改善箇所説明図

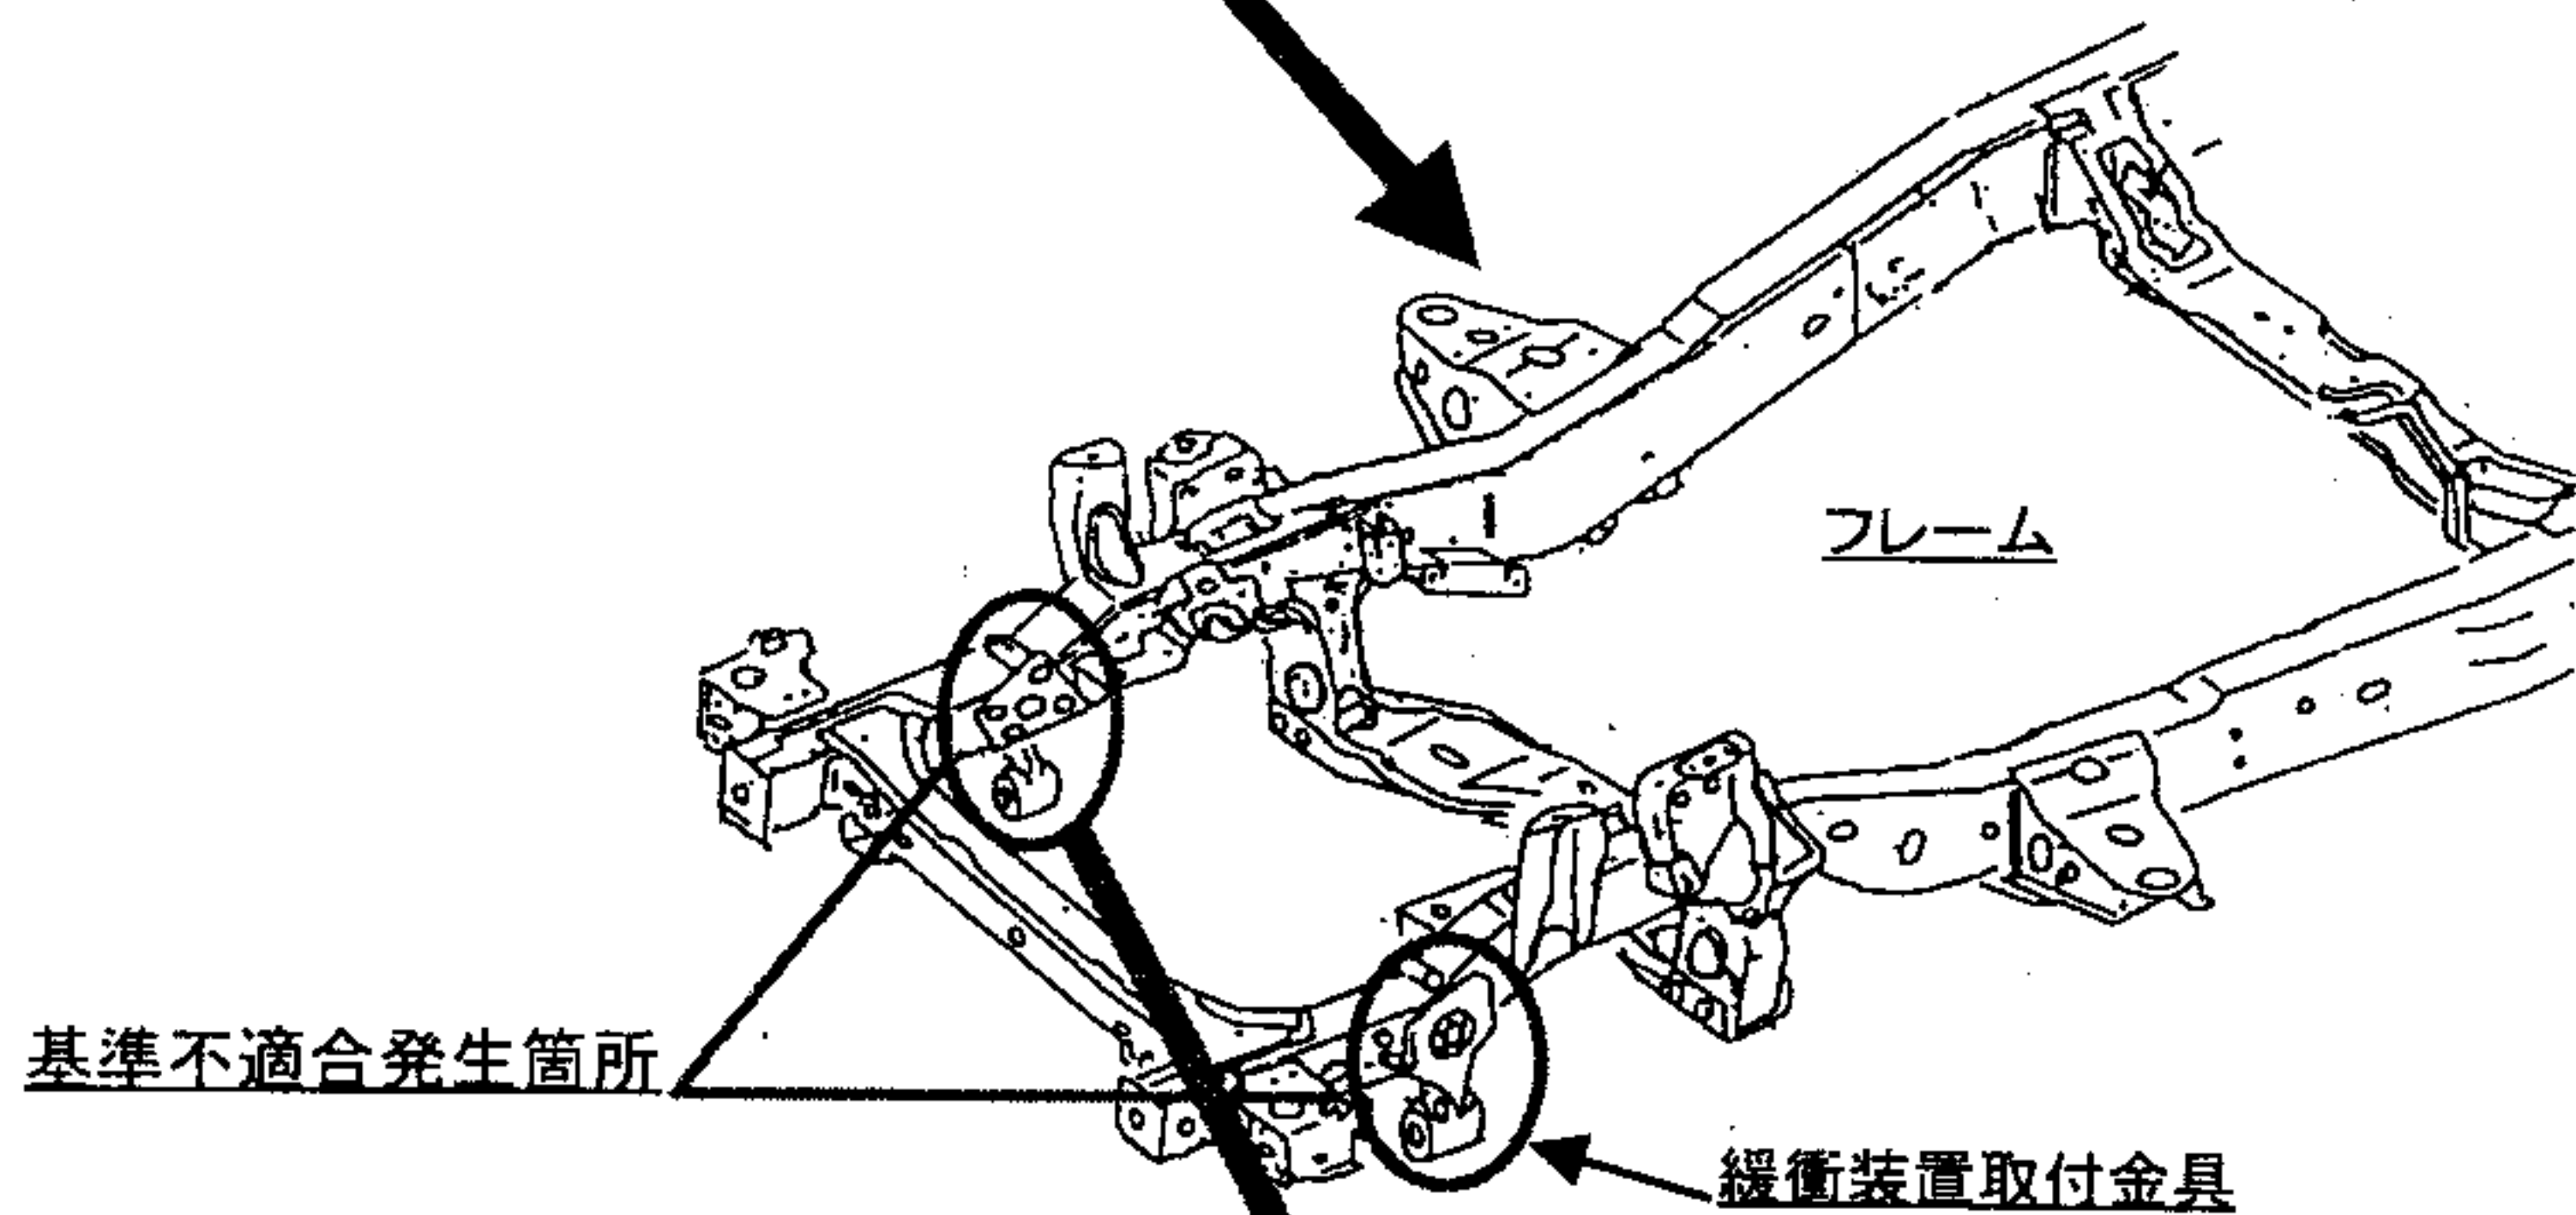
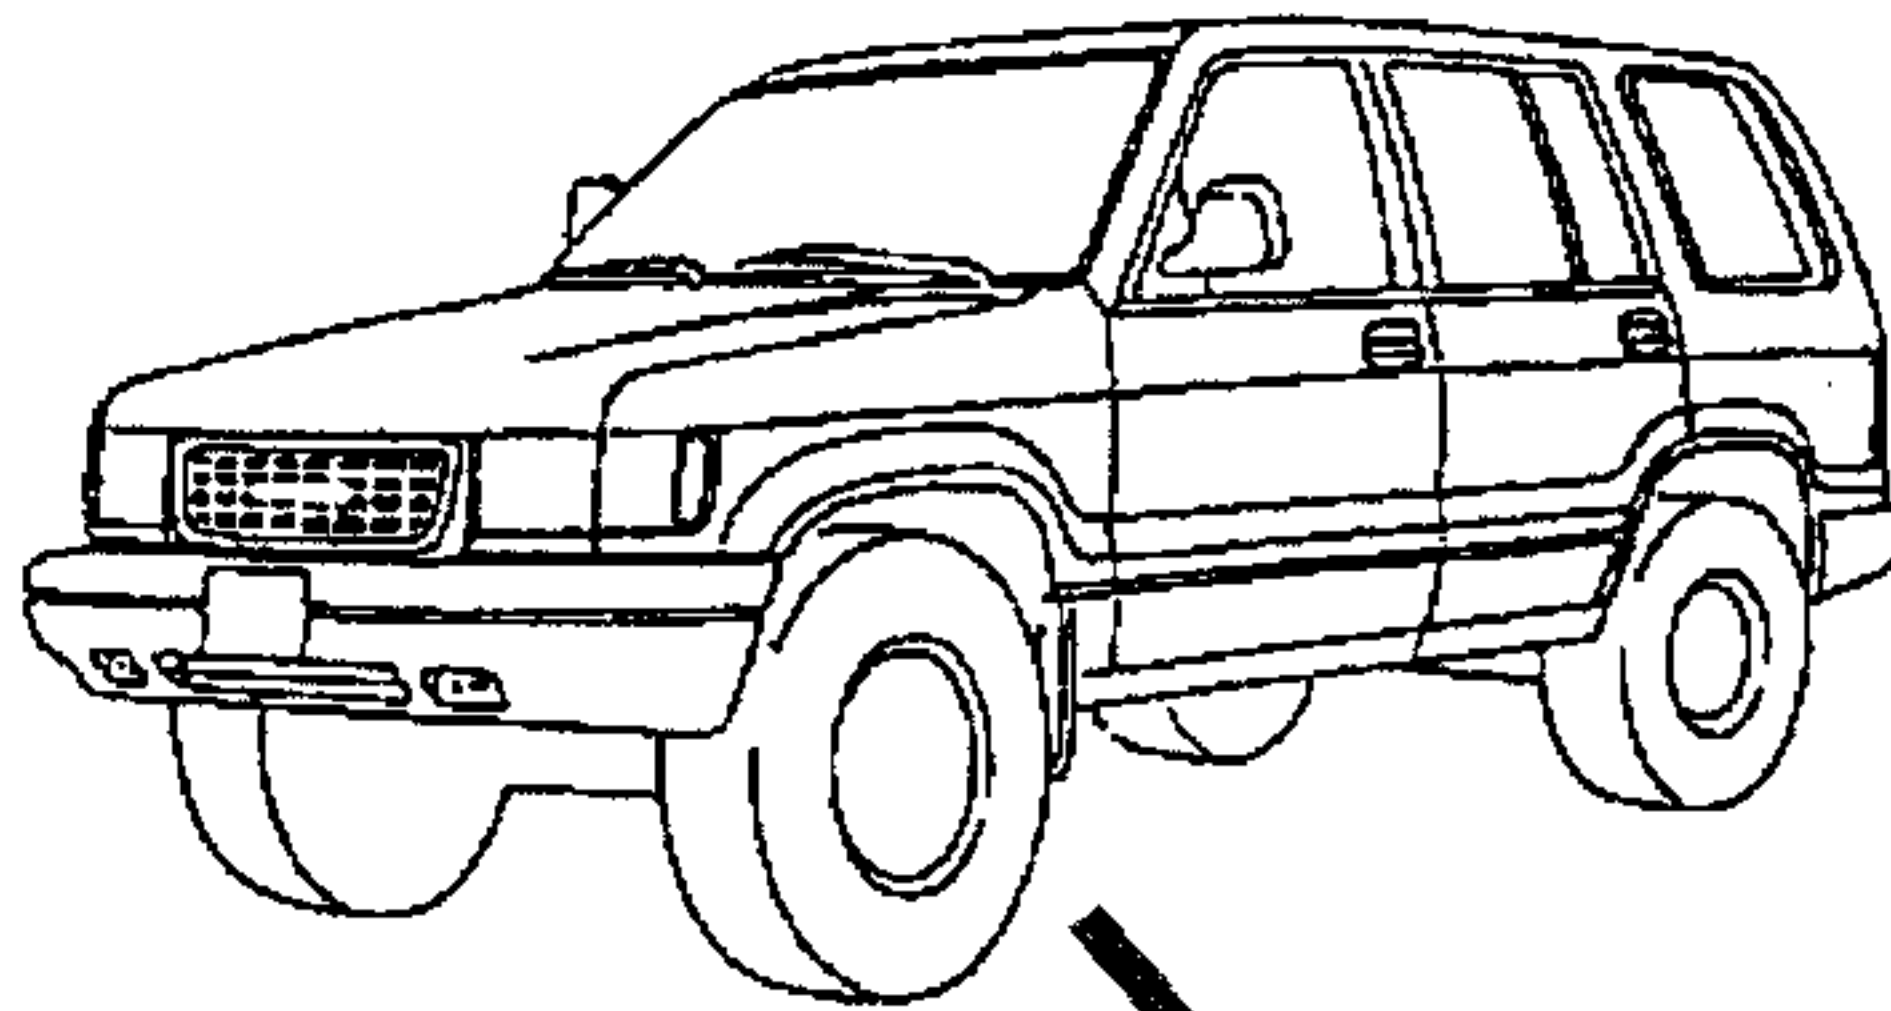
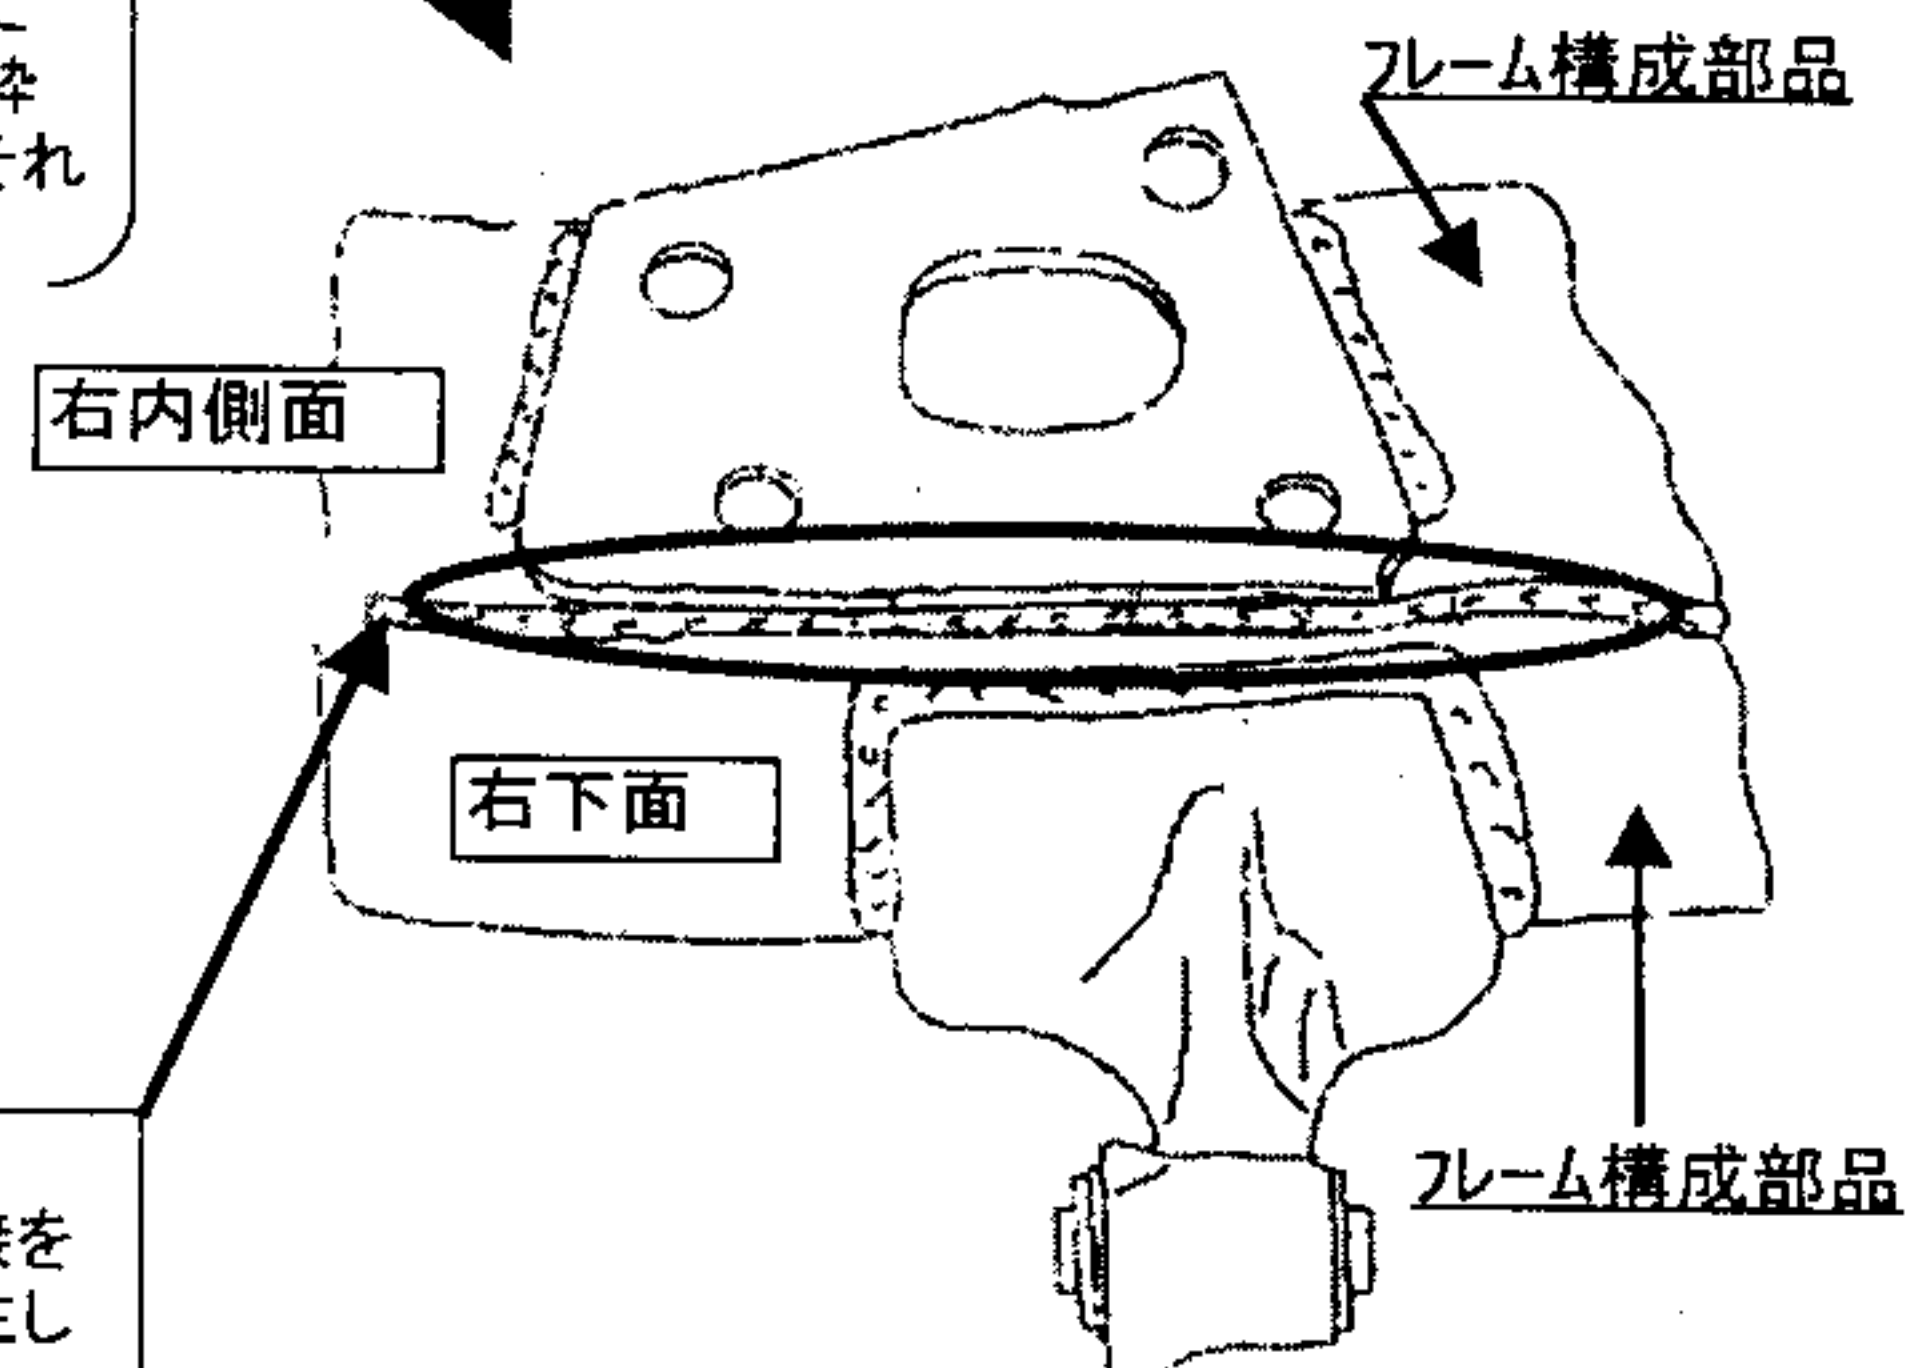
車枠において、フレーム構成部品の溶接が不十分な為、当該溶接部に亀裂が生じ、更に緩衝装置取付金具回りに亀裂が生じて、走行中に異音が発生し、最悪の場合、当該金具が車枠から剥がれ、走行安定性がそこなわれるおそれがある。

全車両点検し、溶接が不十分なものは追加溶接を行う。なお、緩衝装置取付金具回りに亀裂が発生しているものは亀裂を修理する。

識別: エンジンルーム内のIDプレートに黄色ペイントを塗布する
